Dokumentnummer: 22/11045-28
Saksbehandler: Govert Edvar Grindhaug

Tilbakemelding på innsendt planforslag - Plan 2142 Rundhagen

Vi viser til mottatt planforslag datert 11.06.23, innsendt for 1.gangsbehandling i kommunen.

Rød ring viser registreringen av parkslirekne.

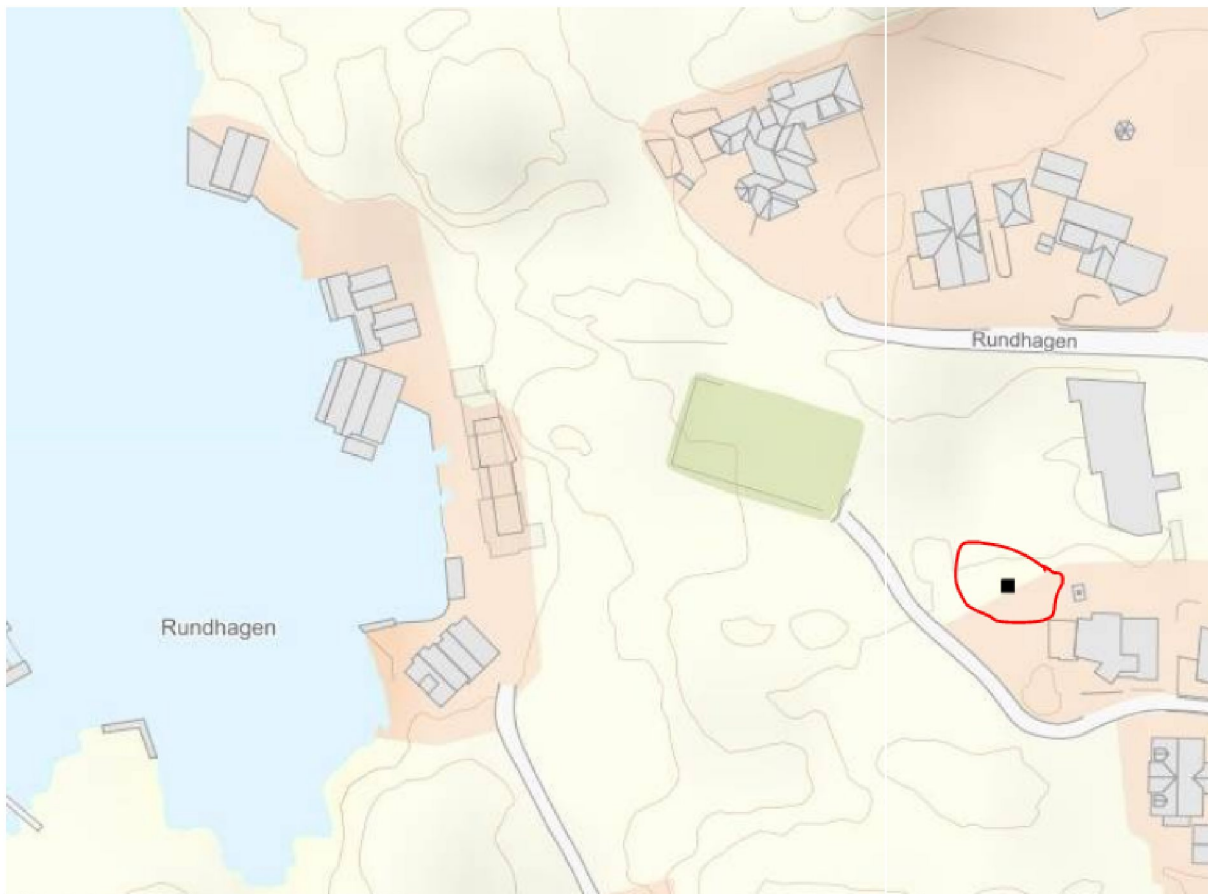
Ellers må man være obs på mulige fremmede arter i planområdet. Ved tiltak i sjø, må man følge trygge prosedyrer for å utelukke spredning av havnespy. F.eks. legge alle brygger og andre installasjoner som skal i sjø på land til tørk i minst en uke dersom installasjonene har vært i bruk i sjø andre steder tidligere. Det er også registrert parkslirekne i nærheten av planområdet. Se kart nedenfor. Dersom planen innebærer tiltak som kan føre til forstyrrelse og spredning av parkslirekne i dette området eller andre forekomster, må det treffes tiltak. Det kan ikke utelukkes at planten finnes i eller nærmere planområdet også, så her må man være obs. Les mer om parkslirekne på infosiden på Karmøy kommunes nettsider:
